OPTISCHE UNTERSCHIEDE BEIM RIEMENSPANNER 55760

TECHNISCHE INFO NR. 1034

Bild 1: Ausführung mit zwei Schrauben M8x35

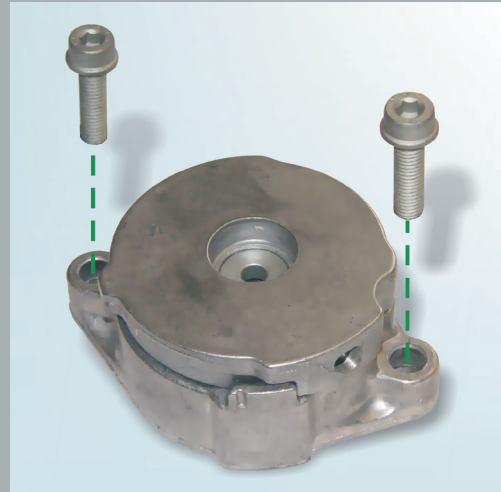
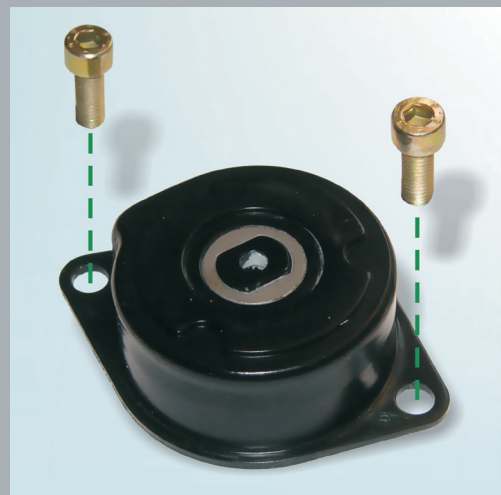
Die von RUVILLE mitgelieferten Schrauben (M8x35) sind auf Grund der höheren Flanschdicke des Riemenspanners 55760 (Bild 1) unbedingt zu verwenden.

Beim Austausch des Riemenspanners 55760 können am Fahrzeug die gezeigten Versionen verbaut sein. RUVILLE bietet derzeit die in Bild 1 dargestellte Version an. Beide Ausführungen entsprechen den technischen Anforderungen.
